原子力規制における検査制度の見直しに伴う 保安規定変更認可申請について

2020年3月26日
東京電力ホールディングス株式会社

<検査体制の変更>

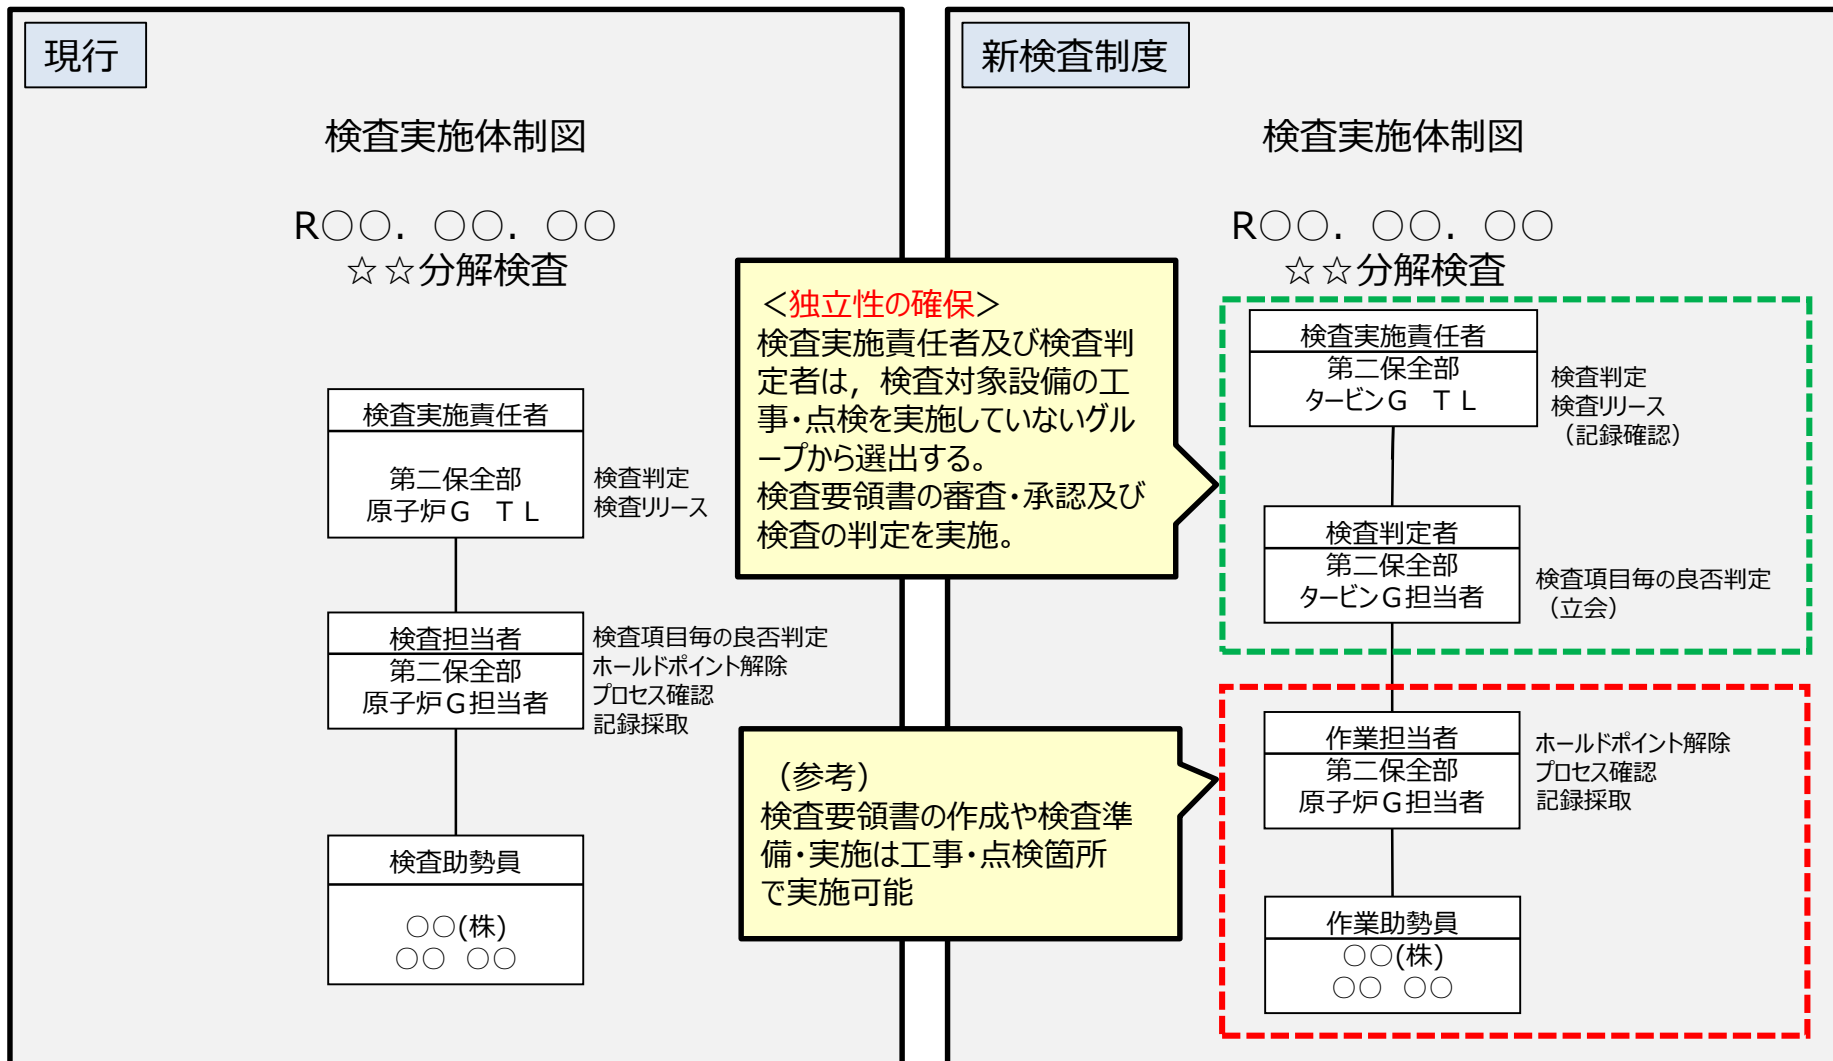
“検査実施責任者”が記録確認, “検査判定者”が立会の場合

: 独立性要求範囲

: 今までと変わらない範囲
